FECHA: Bogotá, martes 10 de agosto de 2021

OBJETO: Revisar con el Municipio de Entrerríos (Antioquia) y el Diseñador, la respuesta a las observaciones producto de la evaluación del componente de geotecnia al proyecto “OPTIMIZACIÓN DEL ACUEDUCTO URBANO EN EL MUNICIPIO DE ENTRERRÍOS-ANTIOQUIA”.

Figura 29. Cimentación clase A, cuna de Concreto.

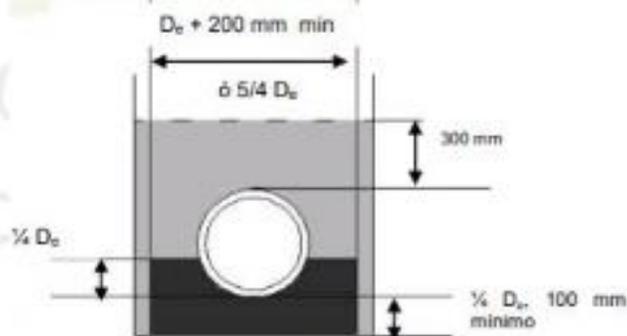
En el estudio se presentan recomendaciones de entibados, pero en las condiciones hidráulicas se observa que son profundidades mínimas de alrededor de un metro, entonces no se observa los puntos exactos en que el proyecto requiere entibados.

Recubrimientos de concreto y recomendaciones (Sistema de Aducción)

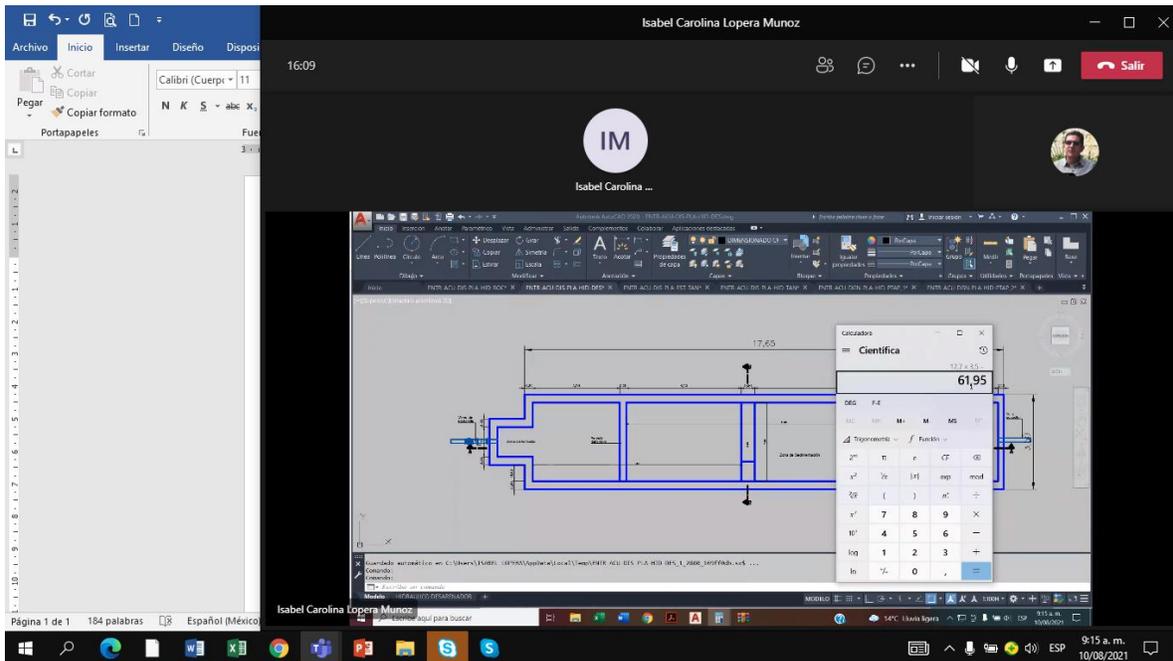
En el informe geotécnico se menciona que el desarenador es de 80m², pero en el cálculo de los planos se presenta de 62m². La profundidad se menciona es de 3,40, longitud de 20m y ancho de 4m. Una geometría totalmente distinta a la definida en el hidráulico.

Las condiciones mencionadas en el informe de geotecnia no son las mismas dimensiones del informe hidráulico, usan una geometría y una capacidad de soporte distinta.

Figura 26. Recomendación losa de Cimentación para desarenador.

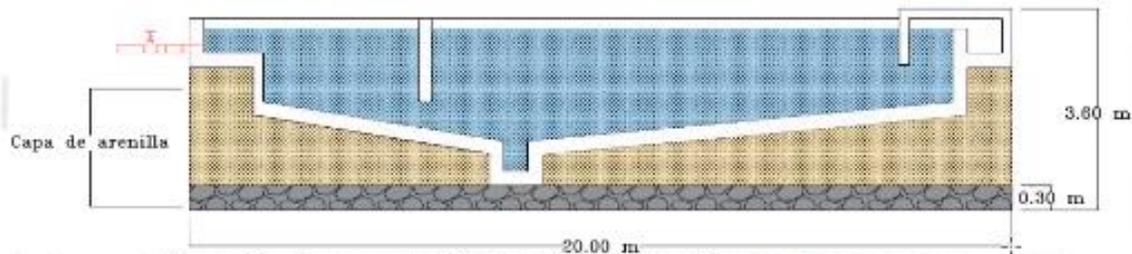
Para el desarenador no se cuenta con una especificación técnica de construcción para la cimentación. Normalmente, la flotabilidad no se realiza con micropilotes sino con aletas. Adicionalmente, no se presenta en los planos el nivel freático, por lo que no es posible analizar dicha flotabilidad.

Se continúa incluyendo dentro de la cimentación del desarenador y de los 24 kilómetros de aducción un geotextil N3000, el cual no es claro cuál en cuanto a la necesidad de involucrarlo considerando su alto costo.

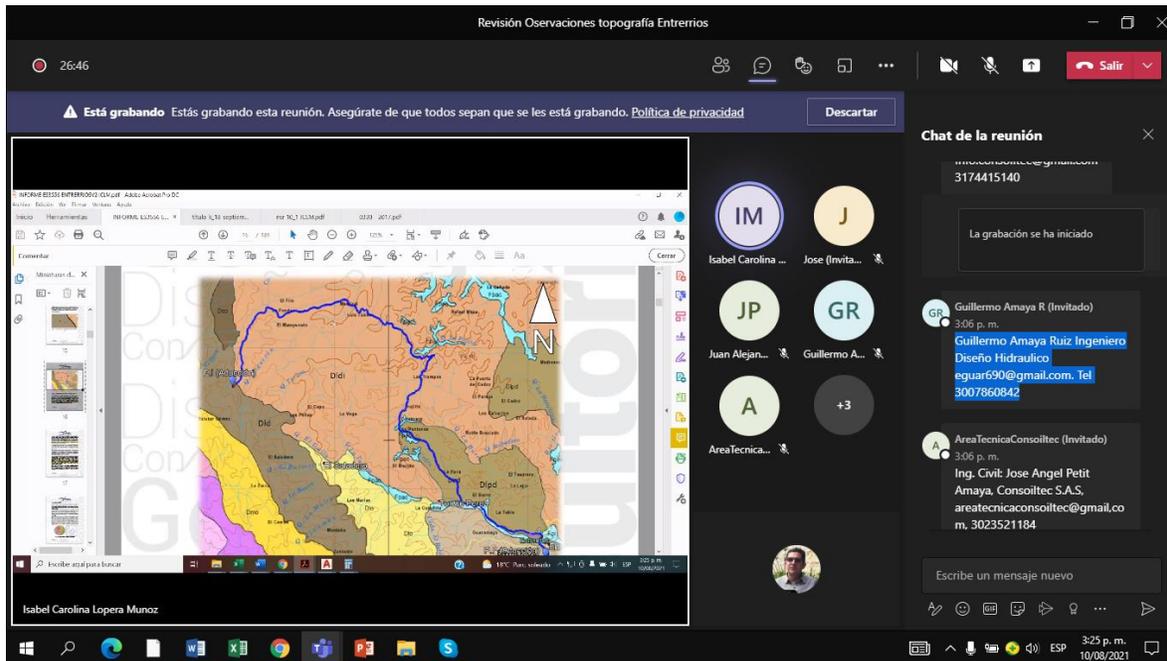
Las zonas de amenaza indicadas en el informe geotécnico no coinciden con lo evidenciado por el SIMA. Por tanto, que, revisado el SIMA, se evidencia que la ubicación del proyecto está ubicado en una zona de amenaza ALTA para movimientos de masa. Lo cual contradice al informe geotécnico en el numeral 7. Conclusiones.
